BOLETÍN 36

IMPORTANTE: Información técnica para turbocompresores R2S utilizados en Volkswagen T6 & Crafter y MAN TGE

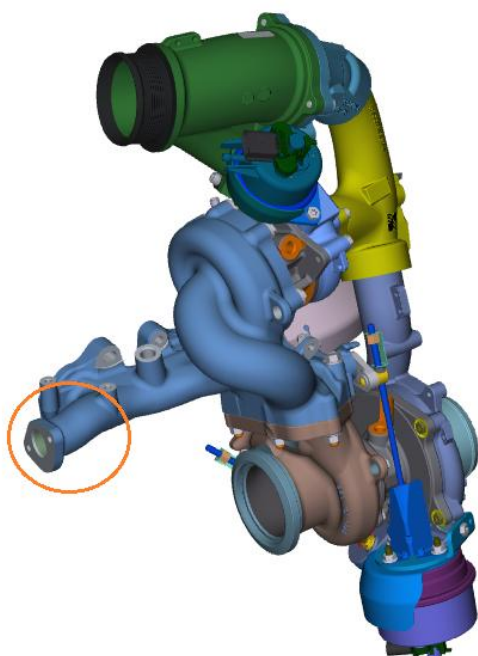
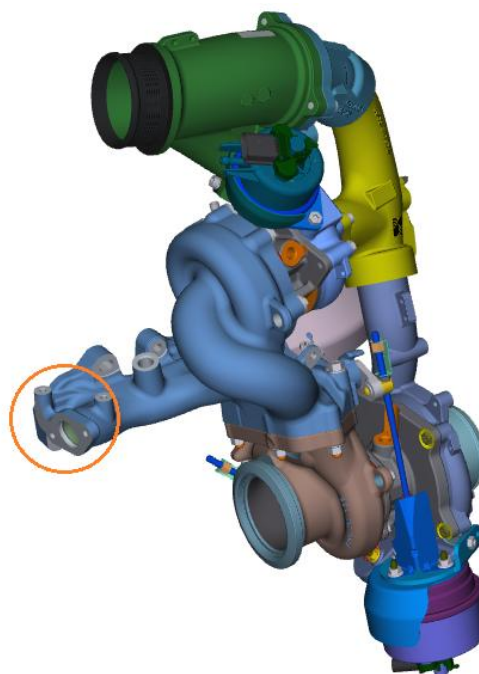
Tenga en cuenta que se ha producido un cambio de diseño en el ramal EGR del colector de escape en los motores 2.0 TDI utilizados en los Volkswagen T6/T6.1 (Transporter, Multivan, etc.) y Crafter, así como en el MAN TGE.

El antiguo diseño del turbocompresor ha sido eliminado y su producción ya no es posible. Los turbocompresores IAM R2S 10009880383 y 10009980384 vienen con el nuevo diseño de ramal EGR. Al instalar estos turbocompresores IAM donde se instaló previamente el diseño antiguo, se necesitan los siguientes componentes adicionales para que encajen (estas piezas no están disponibles en BorgWarner):

Descripción	Pos. en imagen	Cantidad	VW T6	VW Crafter Manual Transm.	VW Crafter Autom. Transm.	MAN TGE Manual Transm.	MAN TGE Autom. Transm.
Placa protectora (Guard plate)		5	1 03N145811B	03N145811B	03N145811B	65.08120-0001	65.08120-0001
Tornillo hexagonal con collarín (Hex collared bolt) M6x8		6	2 N10688402	N10688402	N10688402	65.90405-0135	65.90405-0135
Junta (Seal)	9 & 16	2	03L131547P	03L131547P	03L131547P	65.08901-0002	65.08901-0002
Tubo de conexión (Connecting pipe)	10	1	04L131521BF	04L131521BF	04L131521BG	65.08153-0012	65.08153-0013
Tornillo de cabeza hueca (Socket-head bolt) M8x20		12	2 N91026802	N91026802	N91026802	65.90030-0028	65.90030-0028
Tornillo de cabeza hueca (Socket-head bolt) M8x22		13	2 N91046101	N91046101	N91046101	65.90030-0038	65.90030-0038
